東海発電所

廃止措置計画変更認可申請の概要及び
審査基準との適合性について

2020年1月28日

日本原子力発電株式会社

閉塞区間②の断面図

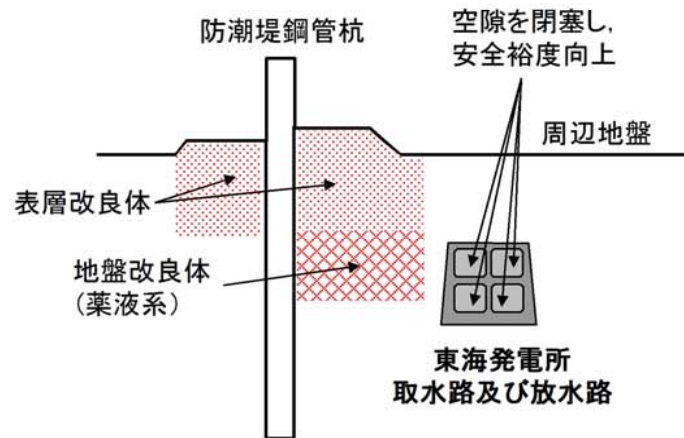
閉塞区間②：

閉塞区間①より更に西側の区間については、防潮堤の評価において、同位置に保守的に液状化する地盤を想定していることから、東海発電所の取水路及び放水路の存在自体が安全性に影響することはないが、より安全性を確保するために、自主的に閉塞を行う方針とする。

今回閉塞を実施することから、今後は東海第二発電所で管理していくこととする。

(3) 閉塞工事中の維持すべき機能に対する影響

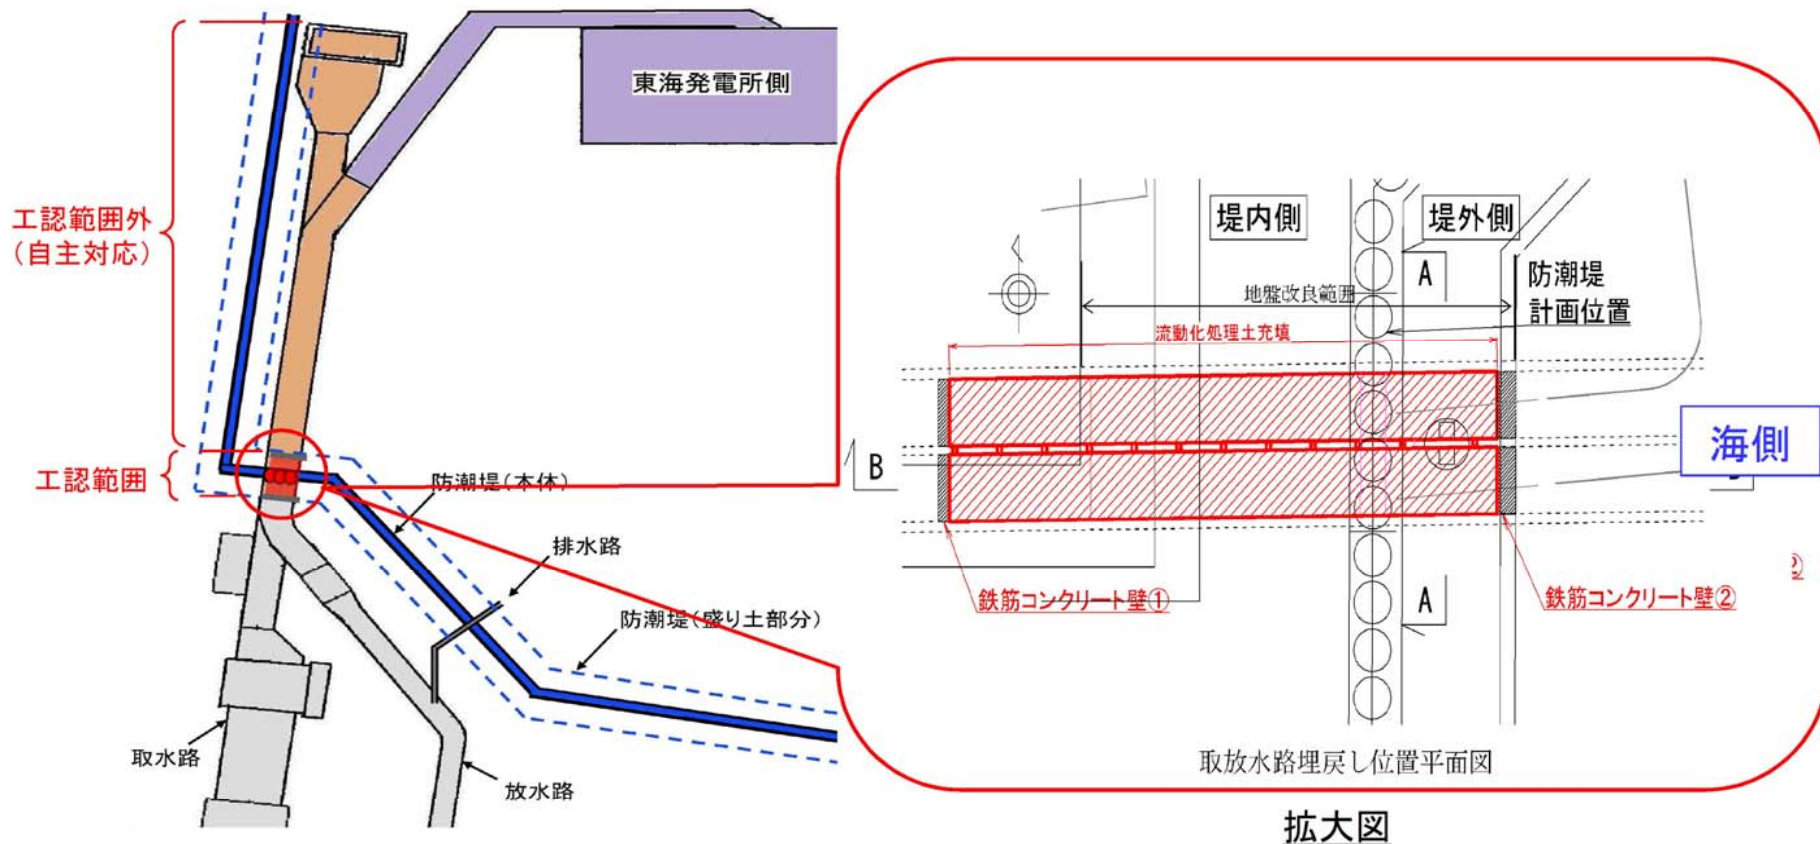
閉塞工事において、機能を維持する部分への影響がないよう、あらかじめ閉塞範囲の海側を鉄筋コンクリート壁で仕切り、その後閉塞工事を行うことにより、閉塞範囲海側の取水路及び放水路は、それぞれ希釈取水機能と希釈放流機能を維持する。

(4) 排水路への影響

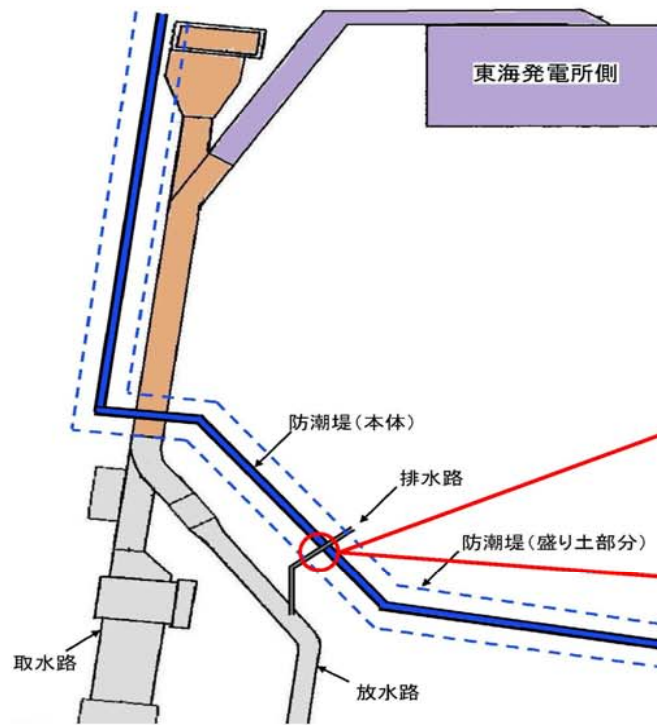
- a. 排水路を横断する防潮堤設置工事時は、防潮堤設置工事と排水停止期間の調整を行い、その期間は廃液が発生する作業等を制限し、洗濯廃液等の処理を停止する。
- b. 排水路は、防潮堤鋼管杭の間を通り、放水口側への排水が可能ないように施工する。なお、防潮堤横断部出口側には、「構内排水路逆流防止設備」が設置される。
